Vorplanung

zur Umsetzung des Gewässerentwicklungskonzepts (GEK)

„Panke“

Protokoll der 2. Beteiligungs- Werkstatt Panketal

Abbildung 3: Dokumentation Ergebnisse Tisch 1 „Röntgenal“

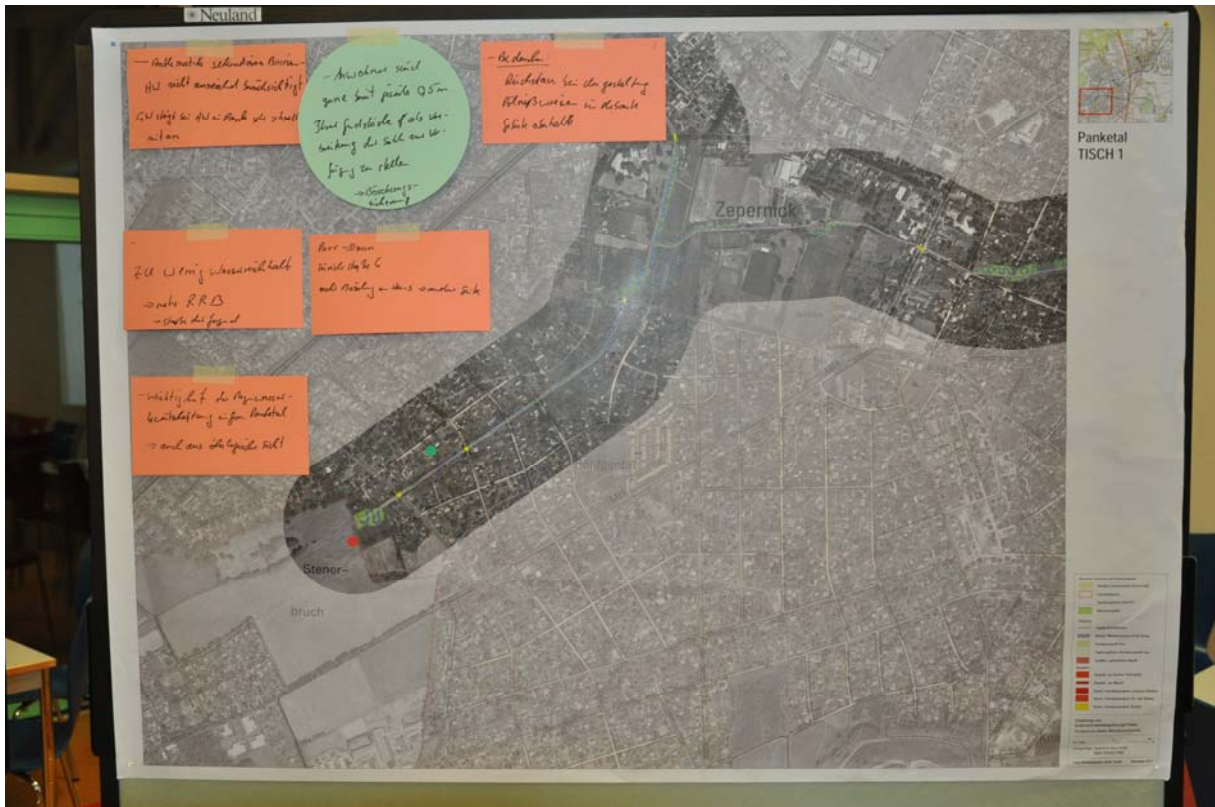
Gewässer	Station [km]	Lage	Beitrag	Themenfeld
Panke	Allg.		Problematik des sekundären Binnenhochwassers sollte stärker berücksichtigt werden, da bei Hochwasserabflüssen in der Panke das Grundwasser schnell mit ansteigt.	H
Panke	Allg.		Der Wasserrückhalt sollte durch neue Regenrückhaltebecken (z.B. Straße der Jugend) verstärkt werden.	H
Panke	Allg.		Es bestehen Bedenken, dass die Umgestaltung der Pöllnitzwiesen zu einem Rückstau in oberhalb gelegene Bereiche führen könnte.	H
Panke	Allg.		Die Anwohner sind bereit jeweils 0,5 m ihrer Grundstücke zur Verbreiterung der Panke zur Verfügung zu stellen, wenn eine entsprechende Böschungssicherung gewährleistet wird.	A
Panke	Allg.	Züricher Str. 6	Anwohner fordert eine verbesserte Böschungssicherung.	A
Panke	Allg.		Die Bedeutung bzw. Notwendigkeit einer Optimierung der Regenwasserbewirtschaftung in der Gemeinde Pankeetal wird angemerkt.	H
Erläuterung Themenfeld: A – Allgemein; H – Hydraulik; G – Gestaltung; Ö – Ökologie

Abbildung 4: Dokumentation Ergebnisse Tisch 2 „Dranse, Dransewiesen“

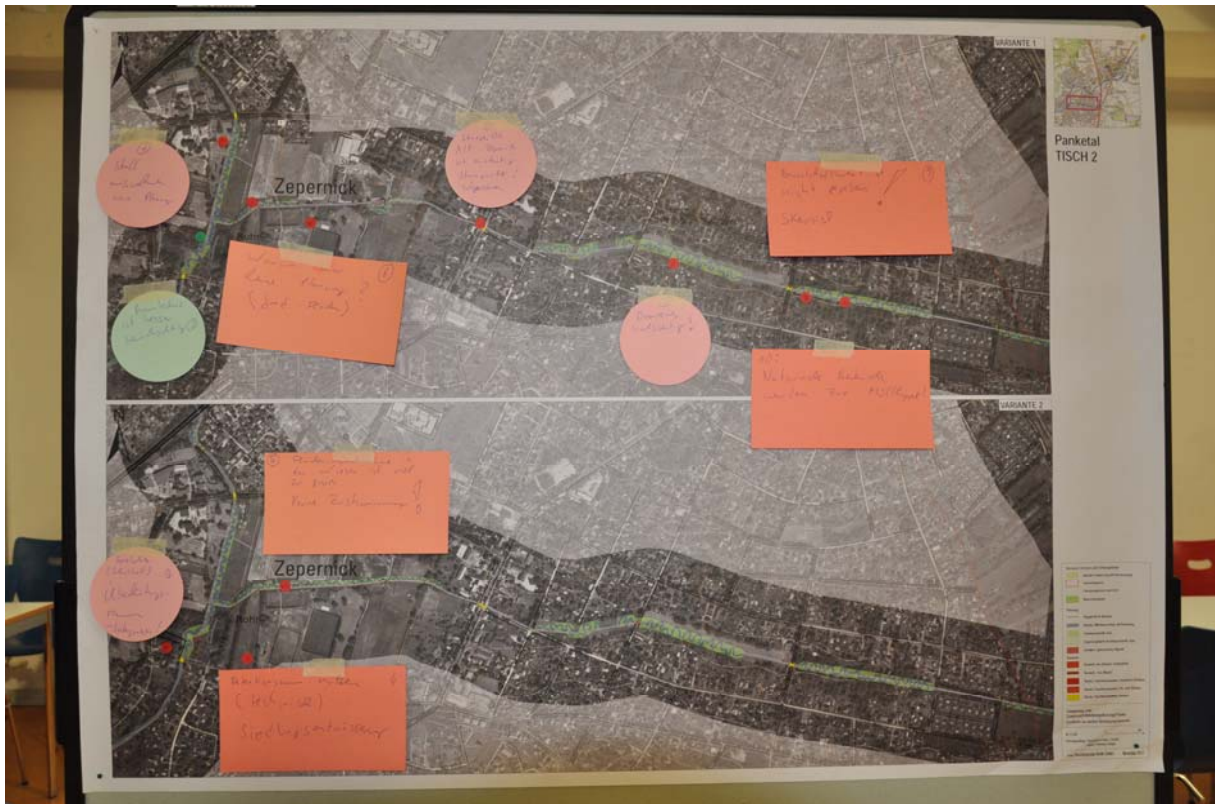
Gewässer	Station [km]	Lage	Beitrag	Themenfeld
Dranse (Variante 2)	00+000 – 00+500		Die Flächeninanspruchnahme in den Dransewiesen wird als zu groß angesehen und abgelehnt.	A
Dranse	00+200 – 00+400		Es besteht der Wunsch, dass die südlich an die Dranse grenzenden Gemeindeflächen in die Planung miteinbezogen werden.	A
Dranse	0+750	Alt-Zepernick	Straßendurchlass Alt-Zepernick führt zu Rückstau und sollte umgebaut werden.	A
Dranse	ab ca. 01+000	Entlang Dranse	Linksseitigen Wanderweg attraktiv und naturnah gestalten.	G
Dranse	01+600 – 02+000		Es besteht Skepsis, ob bei Umsetzung der Planung eine weitere Bewirtschaftung angrenzender Flächen noch möglich ist.	A
Dranse	01+600 – 02+000		Es besteht die Befürchtung, dass die geplant naturnahen Abschnitte zur Müllablagerung genutzt werden.	A

Gewässer	Station [km]	Lage	Beitrag	Themenfeld
Panke	18+550 – 18+700	Rohrwiesen	Die linksseitig vorhandene Flächen sollten als Retentionsraum (auch zur Siedlungsentwässerung) genutzt werden.	A
Panke	18+550 – 18+600	Straße der Jugend	Rechtsseitiger Spielplatz / Schulhof muss in der Planung berücksichtigt werden und darf von Hochwasserabflüssen nicht betroffen werden.	A
Panke (Variante 1)	18+600 – 18+800	Rohrwiesen	Vorhandener Baumbestand wird in Variante 1 besser berücksichtigt als in Variante 2.	G / Ö
Panke	19+000		Bestehender Tierstall soll in der Planung berücksichtigt werden.	A

Abbildung 6: Dokumentation Ergebnisse Tisch 4 „Dorfgraben Schönow, Faule Wiesen, Eichwerder“

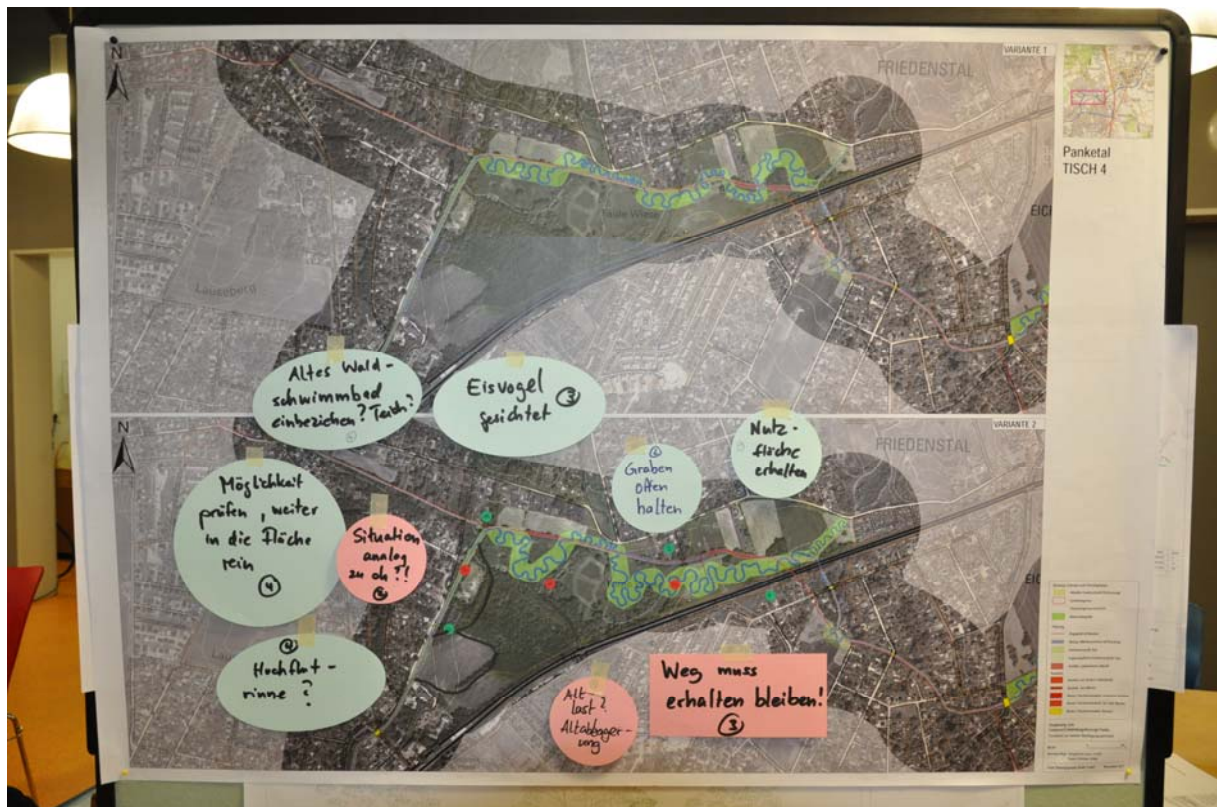
Gewässer	Station [km]	Lage	Beitrag	Themenfeld
Panke	19+950 – 20+300	Faule Wiese	Der jetzige Planzustand ist nicht ausreichend. Ein naturnaher Gewässerlauf wird gewünscht.	A / G
Panke	19+800 – 20+300	Faule Wiese	Es sollte geprüft werden, ob der Gewässerlauf linksseitig in die Faulen Wiesen (ggf. in Form einer Hochflutrinne) um- bzw. abgeleitet werden kann. Das alte Waldschwimmbad könnte als Teich reaktiviert werden.	A / G / H
Panke	20+300	Faule Wiese	Die Sichtung eines Eisvogels wird gemeldet.	Ö
Panke (Variante 2)	20+500	Faule Wiese	Linksseitig des geplanten Gewässerlaufs werden Altlasten bzw. Müllablagerungen angemerkt, die in der Planung zu berücksichtigen sind.	A
Panke	20+850	An der Panke	Einmündener Graben muss offen gehalten werden.	A / H
Panke	20+850	An der Panke	Der die Panke querende Weg muss auch in der neuen Planung erhalten bleiben.	G
Panke (Variante 1)	21+050 – 21+200	Faule Wiese	Die Nutzfläche rechtsseitig der Panke soll erhalten bleiben. Variante 1 wird abgelehnt	A
